Engineering Change Notification

PCN Publish Date: 14/04/2026
EOL No. #: 20260414-01
Change Title: Engineering Change Notification

Customer P/N	Alps Alpine P/N	NEW Alps Alpine P/N
SKRTLAE010	SKRTLAE010	SKRTLAE030

change-over to more favorable carrier tape shape for a better quality.

1-1. Location of Change

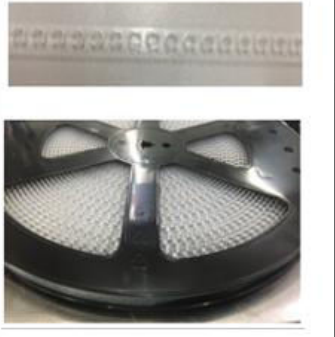
Occasionally, there is a problem with products getting stuck in the carrier tape. Therefore, we have improved the shape of the carrier tape and improved its quality.

New design has been made for the carrier tape shape, making the overall shape simpler

The detailed descriptions of changes are provided in the table.

Item	current	new
Part number	SKRTLAE010	SKRTLAE030
Material	PS(t=0.4mm)	PS(t=0.4mm)
Color	Semi transparent	Semi transparent
heat-resistance temperature	80°C Max	80°C Max
Photo
